S.S. 67 "Tosco – Romagnola"
Collegamento tra la S.S. 67 e la S.P. 106 nei
Comuni di Capraia e Limite, Montelupo Fiorentino
ed Empoli (FI)

PROGETTO DEFINITIVO

COD. FI464

Relazione di ottemperanza alle prescrizioni decreto 9109 del
27/06/2017

Figura 1 – Sovrapposizione fra SFTE (blu) e PD (rosso)

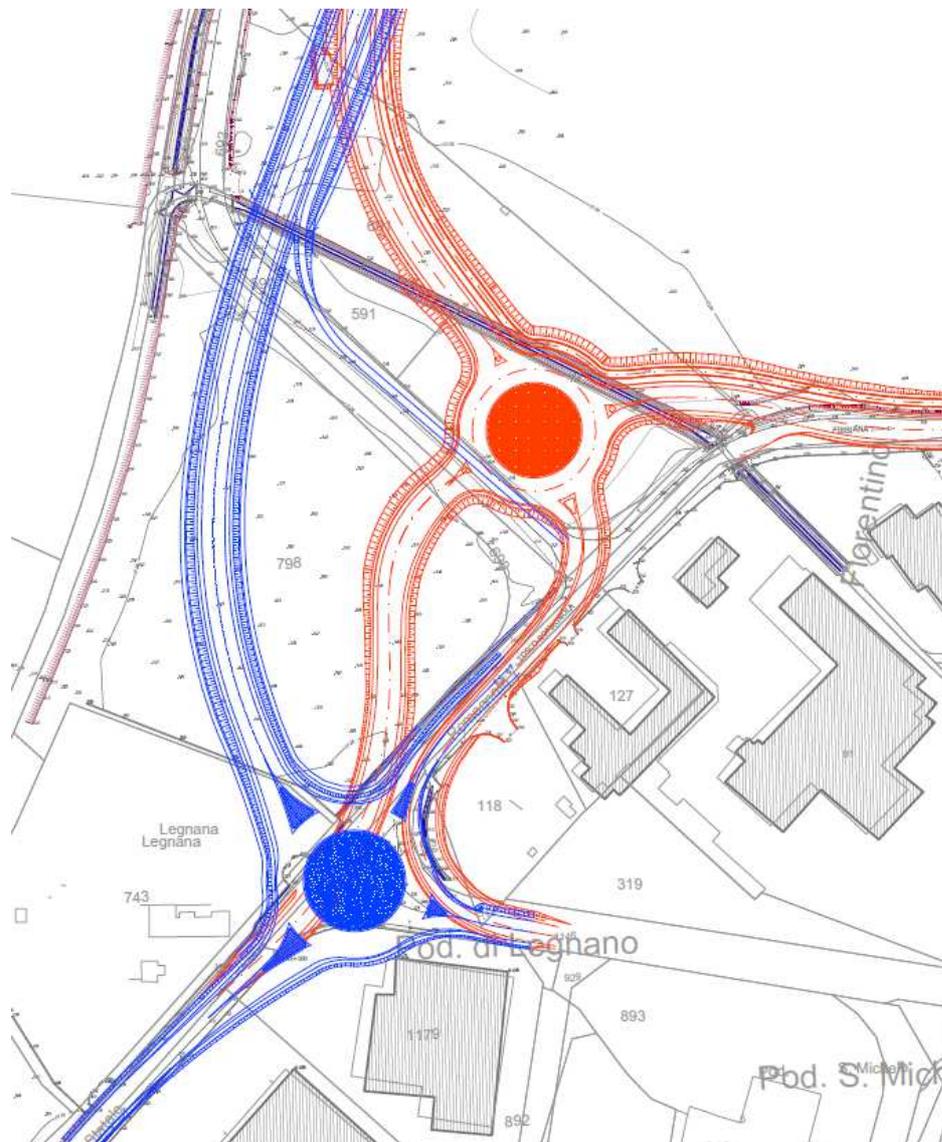
Rispetto a quanto previsto nello SFTE, in ottemperanza alla prescrizione/raccomandazione n.5, è stata leggermente traslata la posizione della “Rotatoria A”, al fine di garantire l’accessibilità a tutte le aree private che insistono sull’area in oggetto. Nella figura seguente si riporta in blu la soluzione dello SFTE ed in rosso quella del PD

La soluzione proposta non prevede criticità dal punto di vista stradale e, al contempo, permette di rispettare le distanze da Normativa fra gli accessi alle aree private e le intersezioni stradali. In questo senso si rileva anche che la scelta fatta ottempera la prescrizione/raccomandazione n.27 che recita “*Si ricorda che è necessario garantire l’accessibilità ai terreni agricoli ed evitare, per quanto possibile, il frazionamento degli appezzamenti coltivati*”. Nello specifico, con la soluzione prevista nello SFTE non era garantita l’accessibilità alla particella 743 foglio 9, Comune di Empoli, mentre, grazie al riposizionamento della rotatoria, si potrà garantire l’ingresso/uscita dalla suddetta proprietà in sicurezza.

Figura 2 – Sovrapposizione fra SFTE (blu) e PD (rosso)

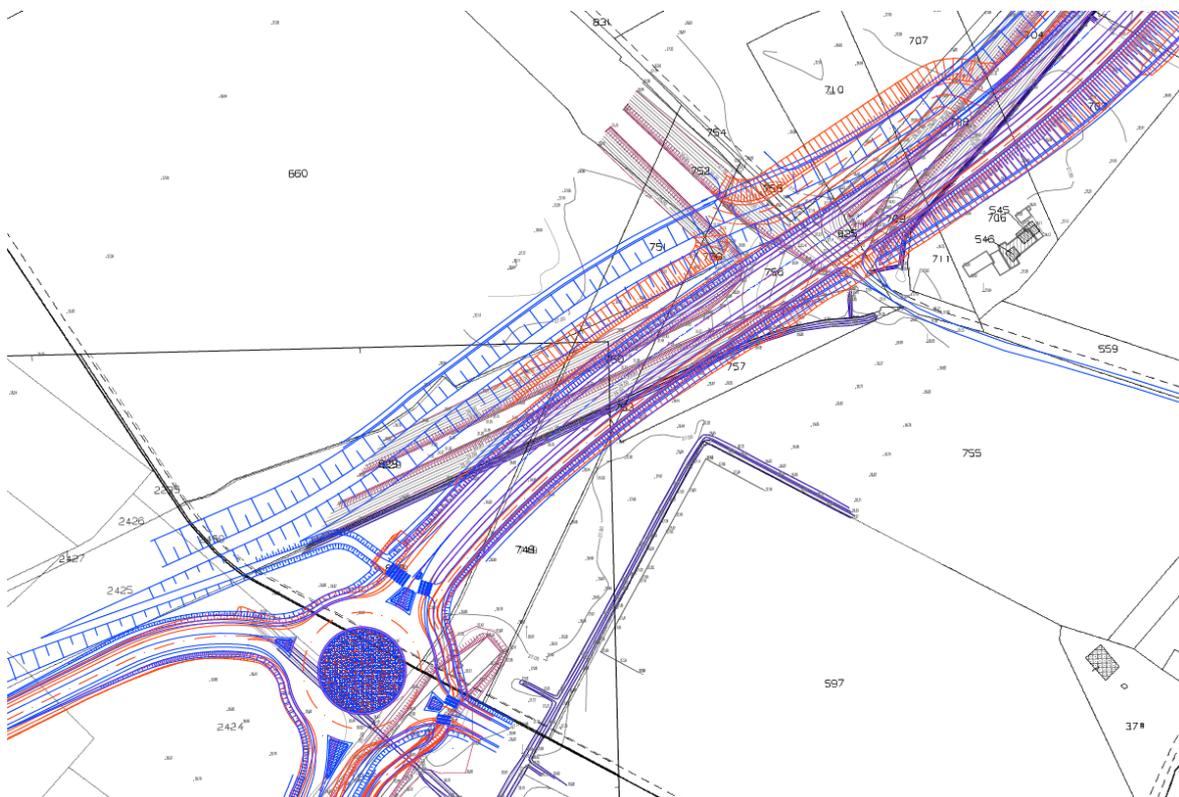
In ottemperanza a quanto richiesto dal Comune di Montelupo Fiorentino con la prescrizione/raccomandazione n.6 è stata rivista la viabilità di collegamento al campo da golf. Nella figura seguente si riporta in blu la soluzione dello SFTE ed in rosso quella del PD

L'accesso avverrà attraverso la ricucitura della viabilità arginale esistente.

Figura 4 – Sovrapposizione fra SFTE (blu) e PD (rosso)

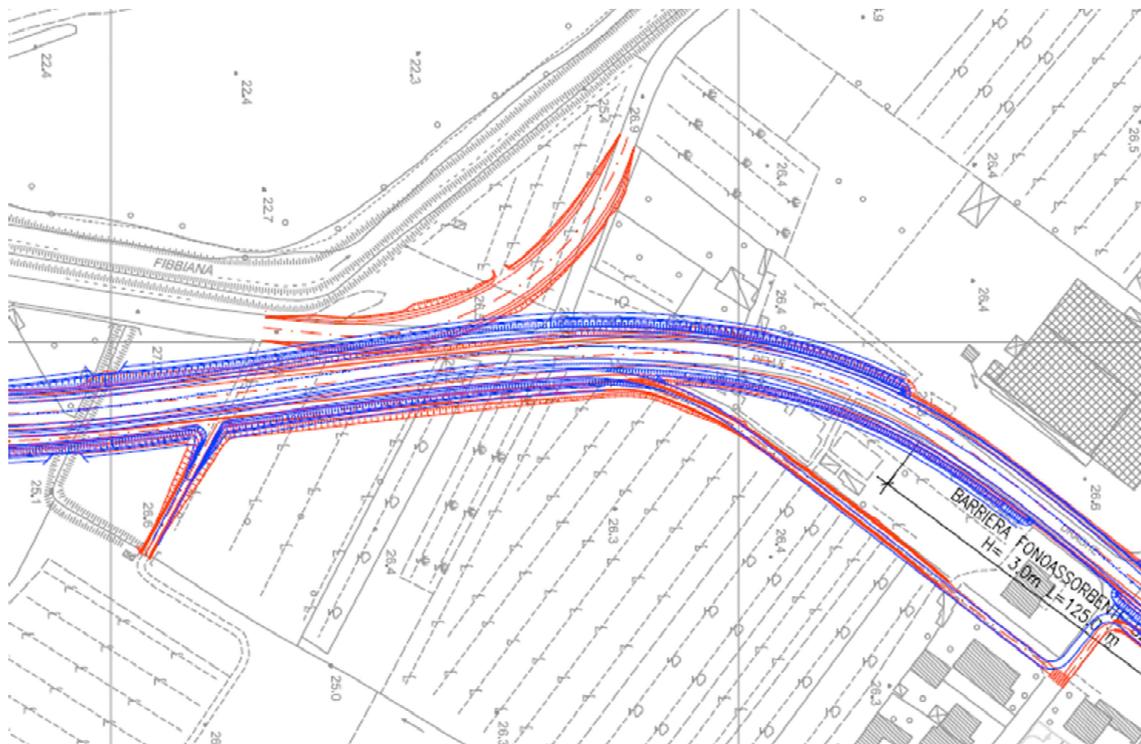
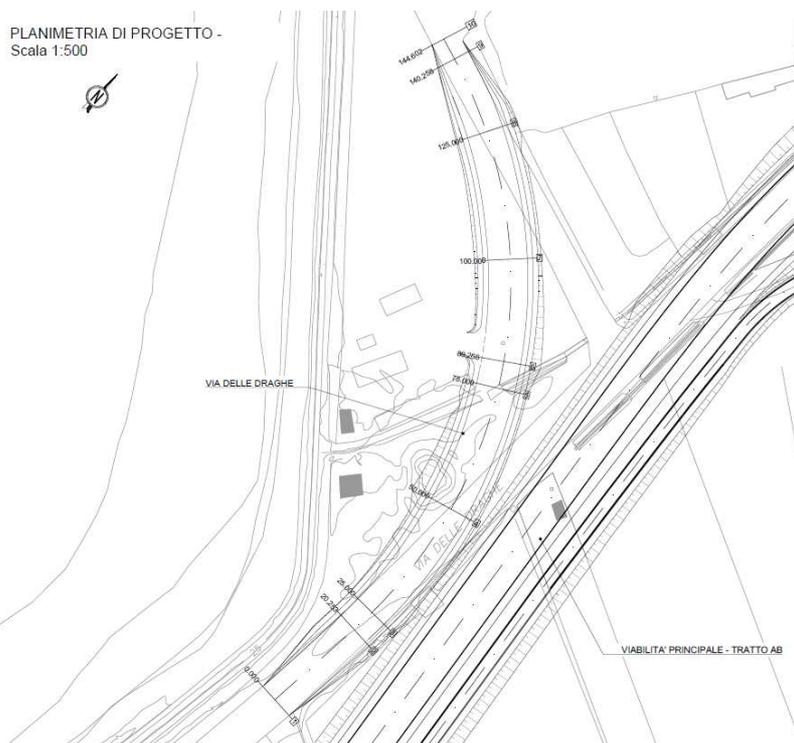
Diversamente da quanto previsto nello SFTE, è stata studiata una deviazione di via delle Draghe per mantenere in esercizio la viabilità esistente, sia durante la realizzazione dell'opera, che in fase di definitiva e garantire quindi l'accessibilità alle proprietà private ad oggi raggiungibili tramite la suddetta strada. Nella figura seguente si riporta in blu la soluzione dello SFTE ed in rosso quella del PD

Figura 6 – Sovrapposizione fra SFTE (blu) e PD (rosso)

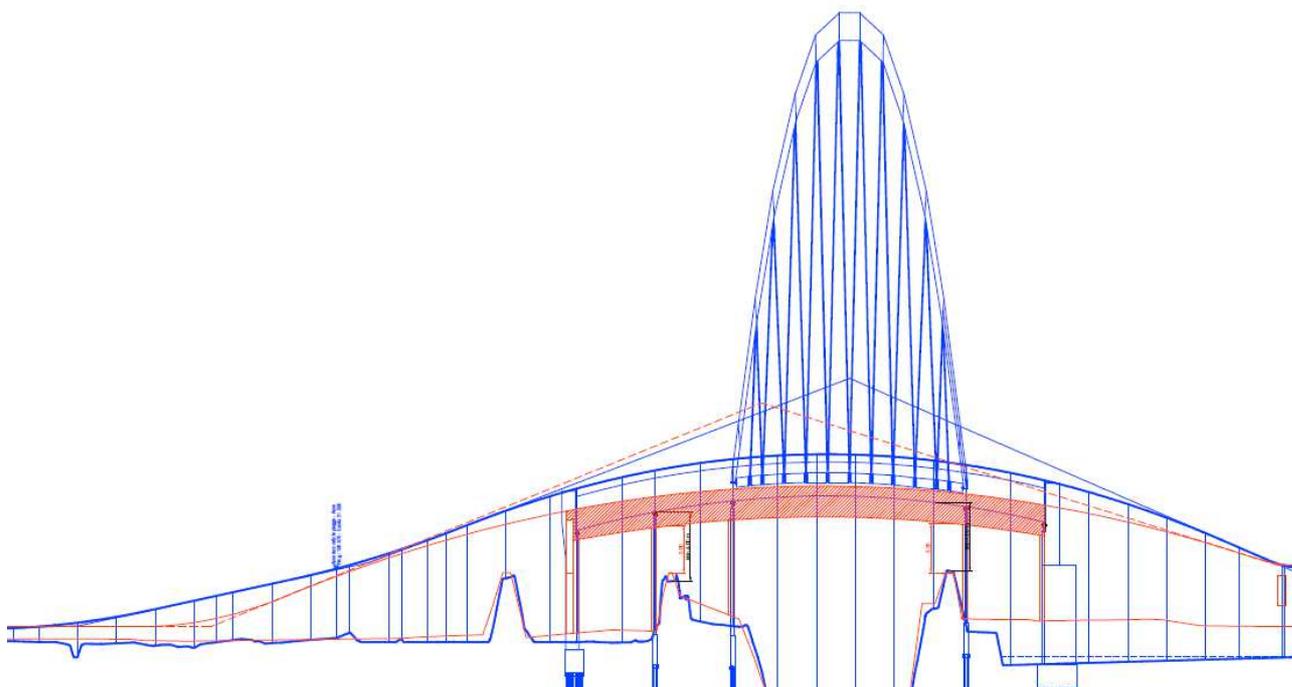
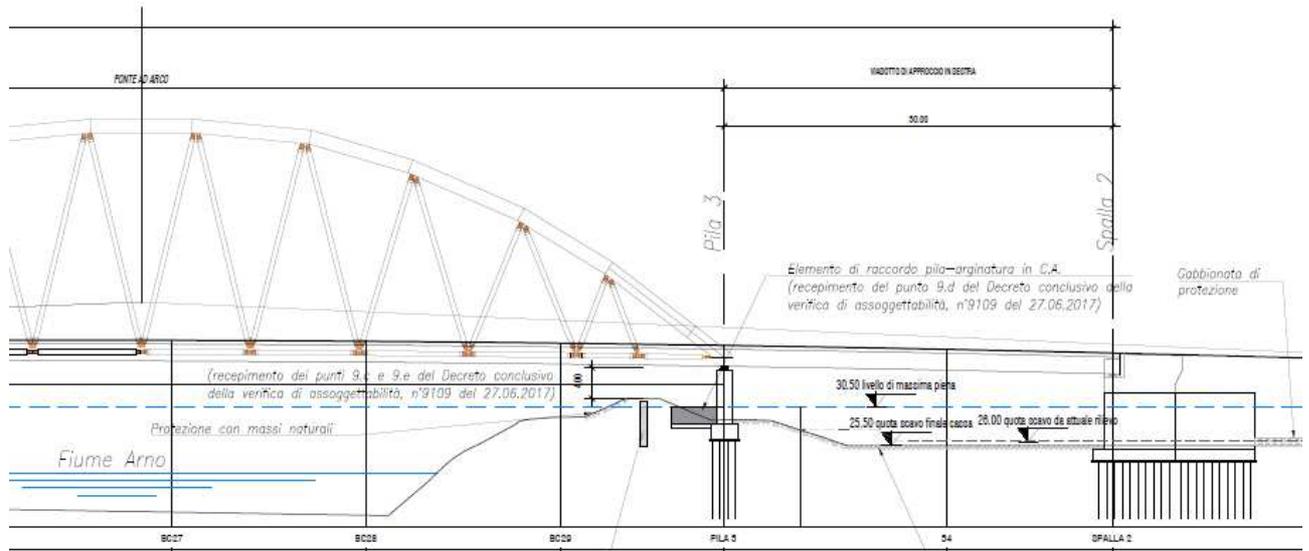
Dal punto di vista idraulico, in ottemperanza alla prescrizione/raccomandazione n.9 sono state introdotte in progetto alcune misure integrative di presidio idraulico quali:

Il recepimento di alcune specifiche prescrizioni formulate da parte del Genio Civile – Settore Idraulica (nello specifico la 9e) ha comportato la revisione parziale del progetto stradale con l'innalzamento della livelletta, rispetto allo SFTE, per garantire, come da richieste, 4.00 m di franco per la percorrenza della viabilità arginale e l'accesso allo scarico di fondo della cassa di espansione.

- La protezione del fondo all'interno di entrambe le casse di espansione con una scogliera in massi naturali delle fasce comprese tra le spalle del nuovo ponte e gli argini paralleli al fiume.
- Il rivestimento di protezione nei confronti dell'azione erosiva della corrente lungo le scarpate delle arginature lato Arno;
- Inserimento setti in cemento armato per la chiusura dell'interspazio presente tra le due pile posizionate al piede delle arginature e la scarpata arginale;
- Il consolidamento dei tratti arginali mediante realizzazione di un diaframma plastico con pali secanti costituiti da miscela cementizia, estesi almeno 10 metri a monte e a valle della proiezione dell'impalcato;

Queste ottimizzazioni riducono l'impatto sull'ambiente idrico nel suo complesso migliorando le condizioni di deflusso delle acque nelle casse di espansione e riducendo l'attività erosiva nei confronti dei rilevati arginali.

Figura 8 – Sovrapposizione fra SFTE (blu) e PD (rosso)

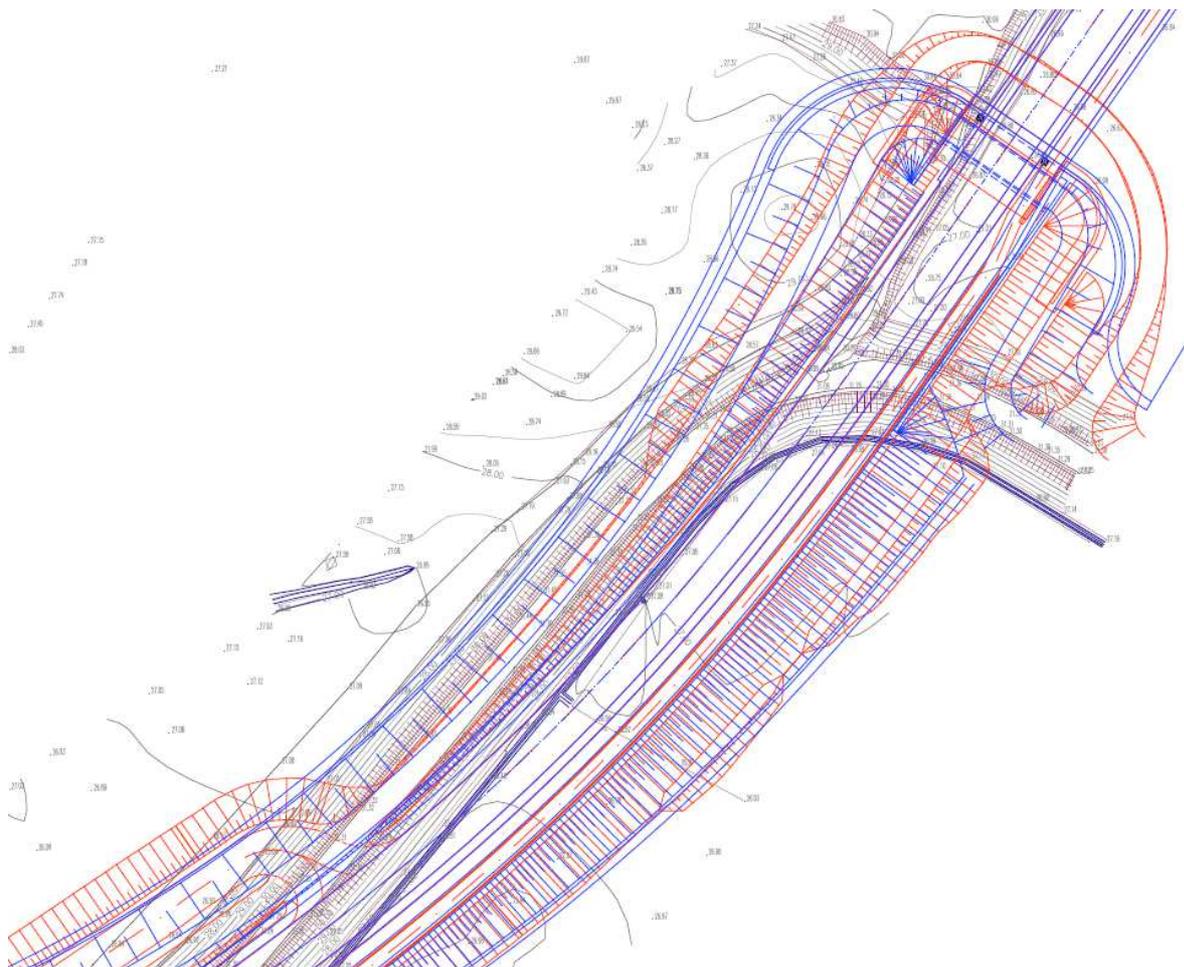
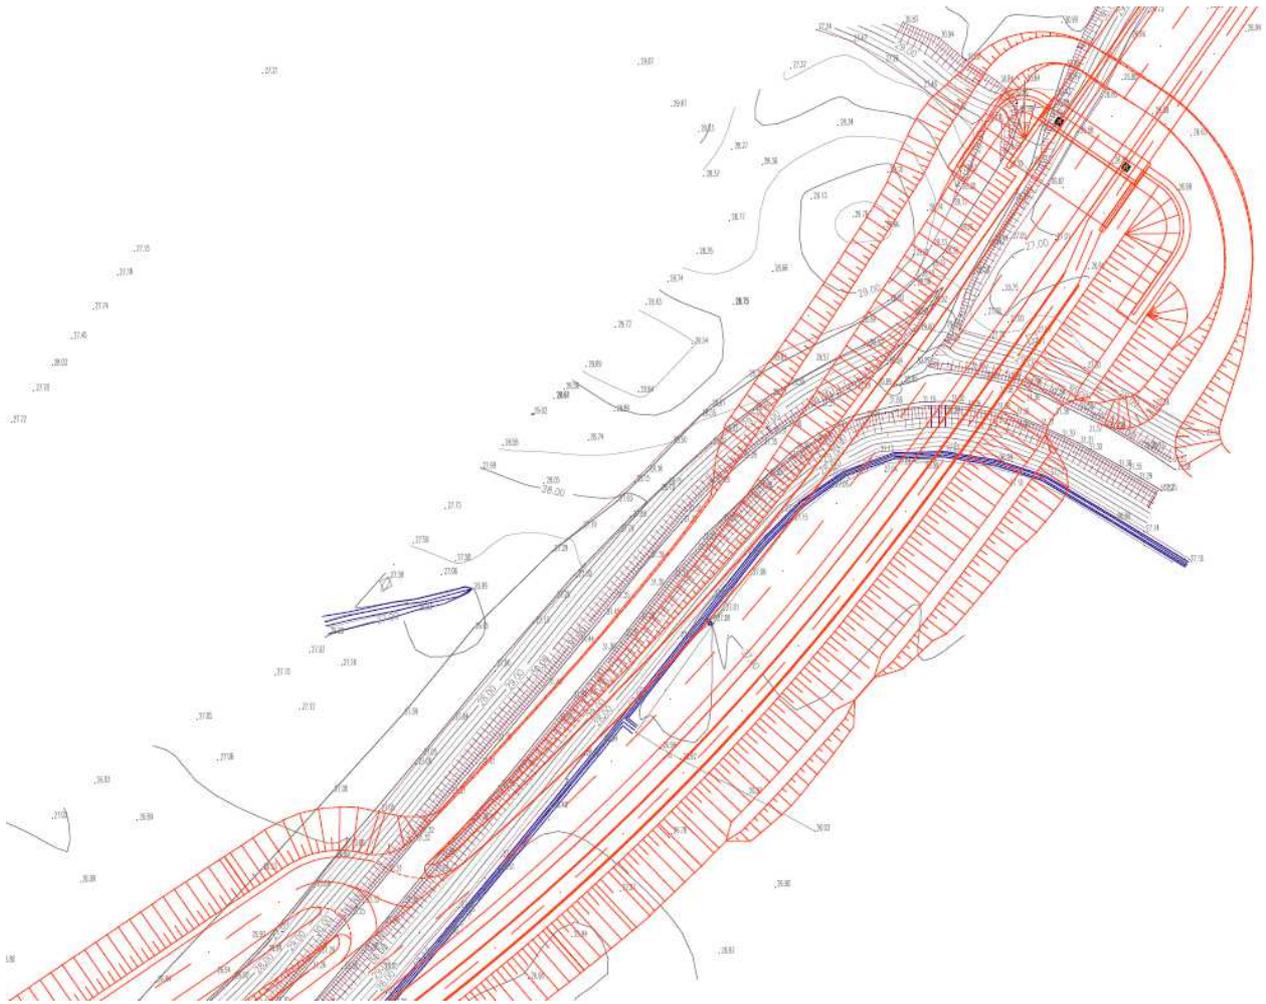
E' stato anche rivisto il tracciato planimetrico di suddetta viabilità, sempre per ottemperare alle prescrizioni formulate da parte del Genio Civile – Settore Idraulica (nello specifico la 9h e 9i): si riporta nella figura seguente in blu la soluzione dello SFTE ed in rosso quella del PD

Con la soluzione proposta si garantisce la percorribilità del rilevato arginale ed il raccordo alla viabilità minore di accesso al Golf Club.

Figura 10 – Fasi realizzative pali

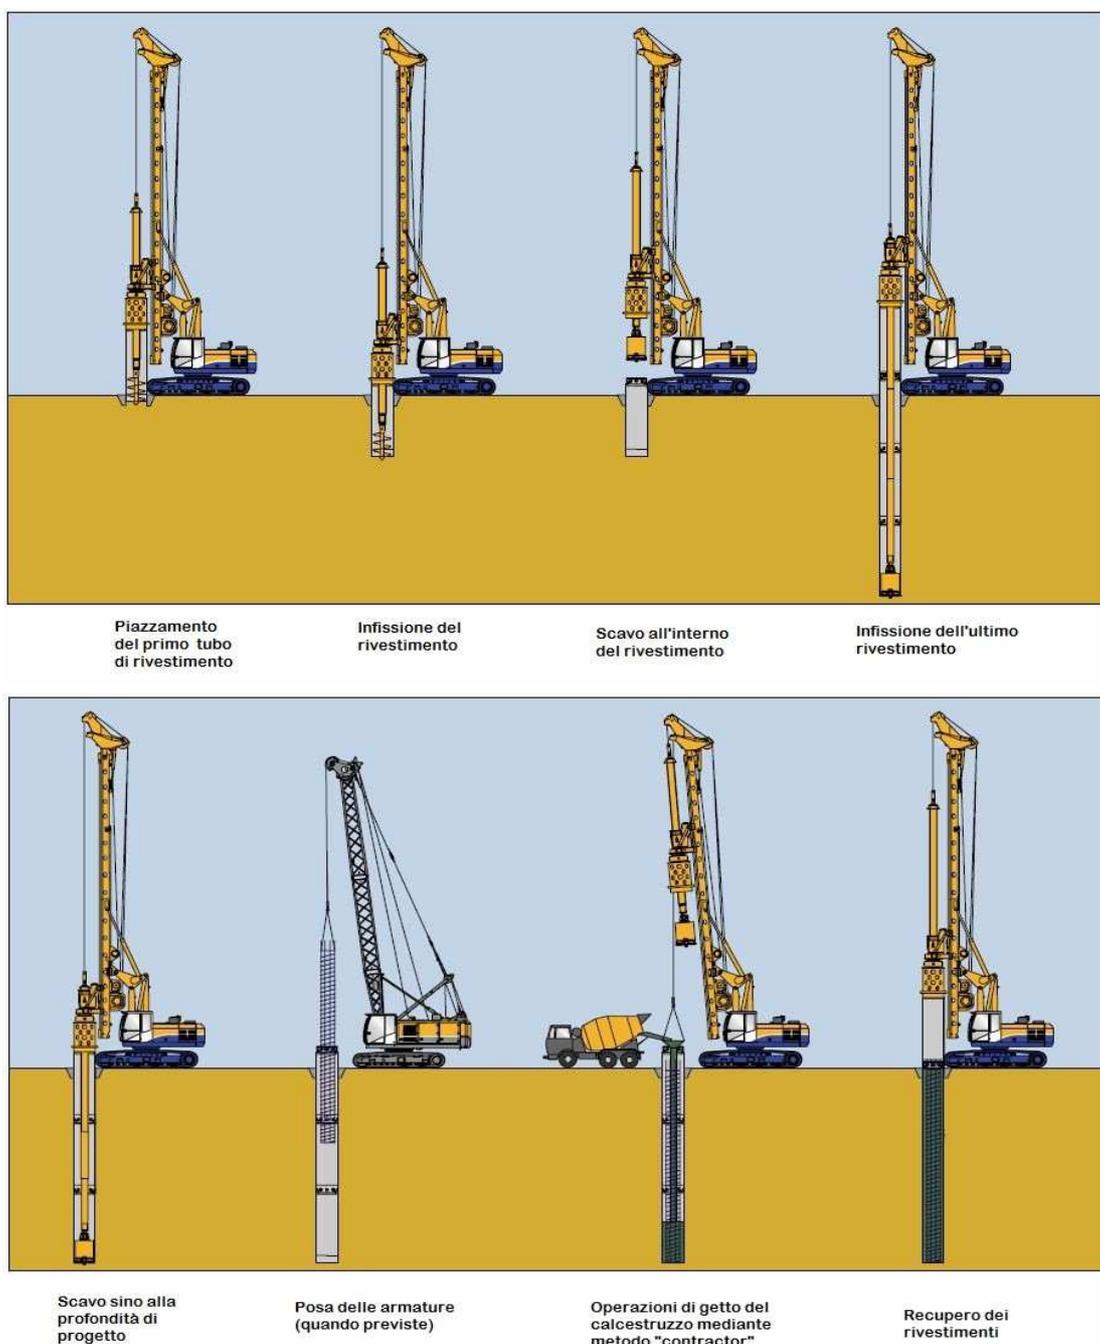
In Progetto Definitivo si prevedono pali trivellati di grande diametro eseguiti con asportazione del terreno e sua sostituzione con conglomerato cementizio armato mediante perforazione a rotazione con impiego, per il sostegno delle pareti del foro, del tubo di rivestimento ("camicia metallica giuntata inserita a rotazione") per tutta la lunghezza del palo. Nello SFTE si prevedeva invece il sostegno delle pareti del foro tramite l'utilizzo di fanghi bentonitici. La soluzione proposta, oltre ad ottemperare prescrizione/raccomandazione n.15, risulta migliorativa dal punto di vista ambientale in quanto la gestione dei fanghi bentonitici di risulta è molto delicata ed eventuali sversamenti possono provocare l'inquinamento dei suoli e delle acque superficiali e profonde.
